# 改善箇所説明図

## 基準不適合箇所

スロットルバルブ本体

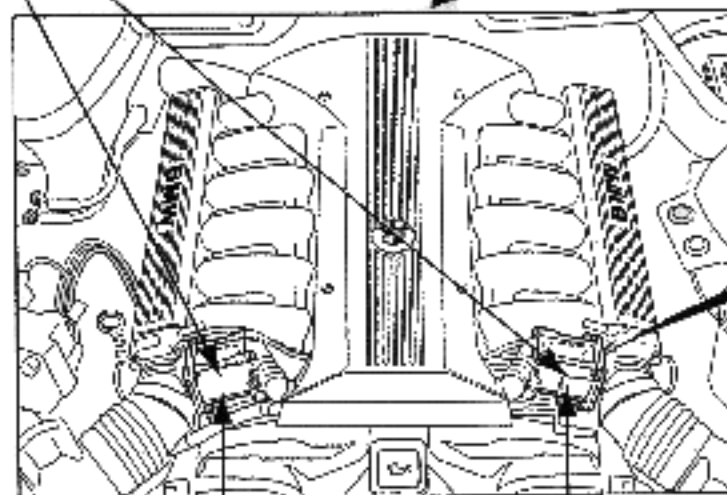
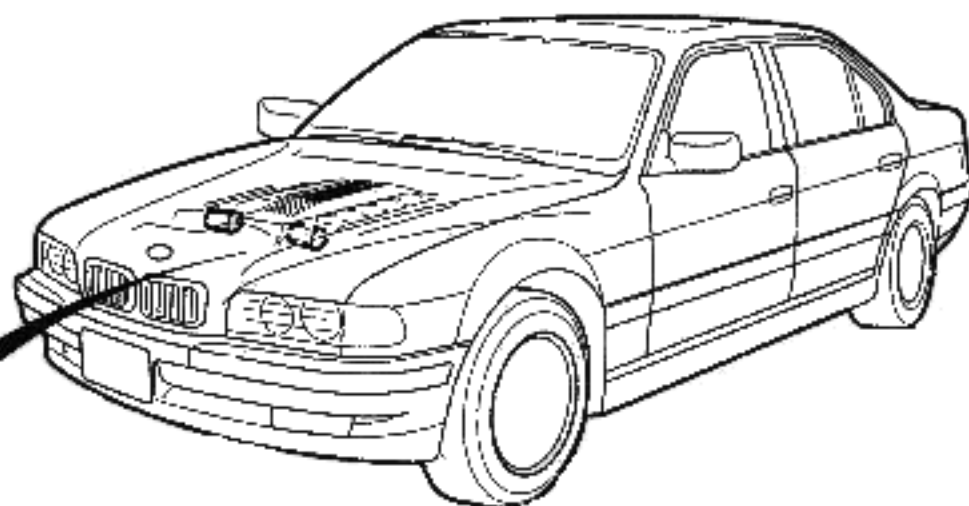
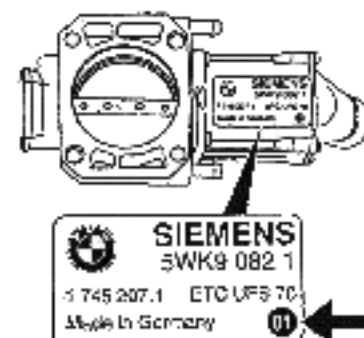
原動機の電子制御式スロットルバルブを作動させるためのモーター内部のメッキが不適切なため、外気温が高い状態で渋滞中の走行を繰り返した場合、メッキが剥がれて当該スロットルバルブが作動しなくなり、通常の走行ができなくなるおそれがある。

スロットルバルブ本体に貼付されている製造メーカーラベルの右下部分の 01 マークで対策品の識別をする。

スロットルバルブ本体を対策品と交換する。
